710 - INSP
ISO/IEC 17020
Origineel verslag

Verkoop [Afd 8.4.2]

Verslagnummer: 41/09112026/65784/78632/1

Inspectie adres: Schoolstraat 1, 1980 Zemst (België)

Elektrisch bord

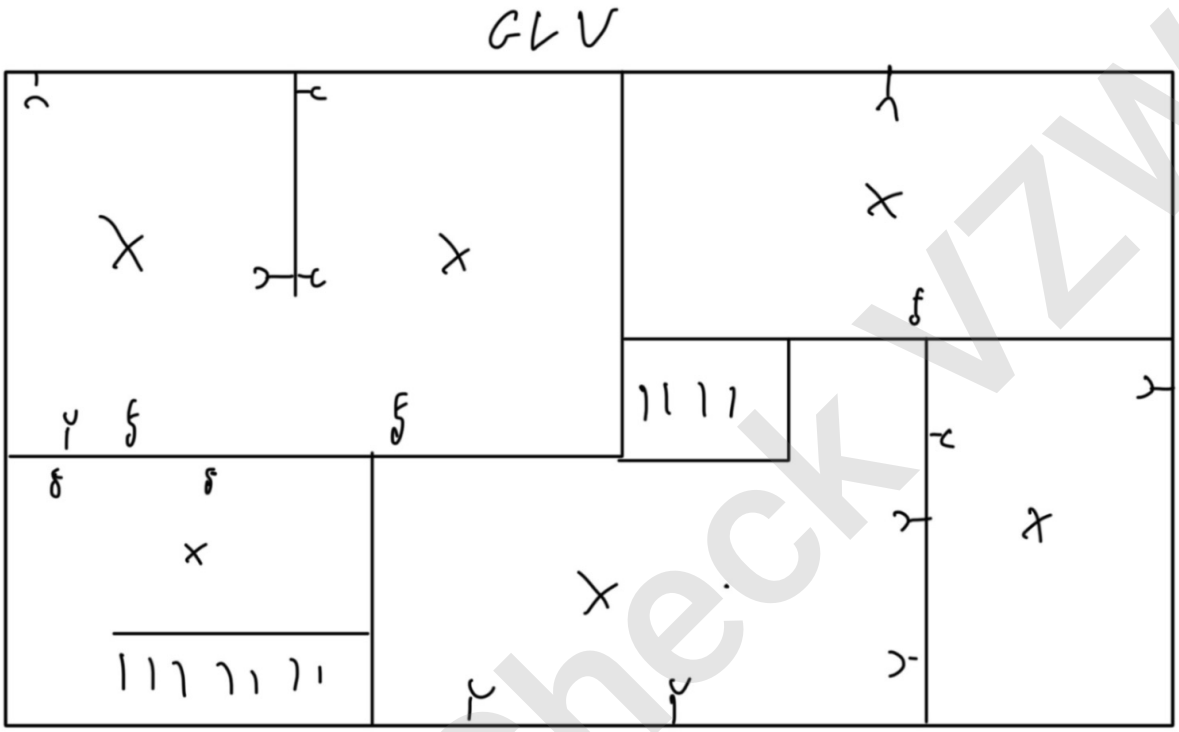
- De aarding is niet conform. - oAfd 4.2.3.2; oAfd 4.2.4.3; Afd 5.4.2
- Het verdeelbord is onvoldoende gemarkeerd. Individuele markering, voedingsspanning en/of gevarendriehoek ontbreken. - oAfd 3.1.3.3; Afd 9.4.1

- Er ontbreken afdekplaatjes in het elektrisch bord. - Afd 5.2.6; oAfd 4.2.2.3
- De installatie is niet aangevuld met een differentieelstroombeschermingsinrichting met hoge of zeer hoge gevoeligheid, - oAfd 4.2.4.3
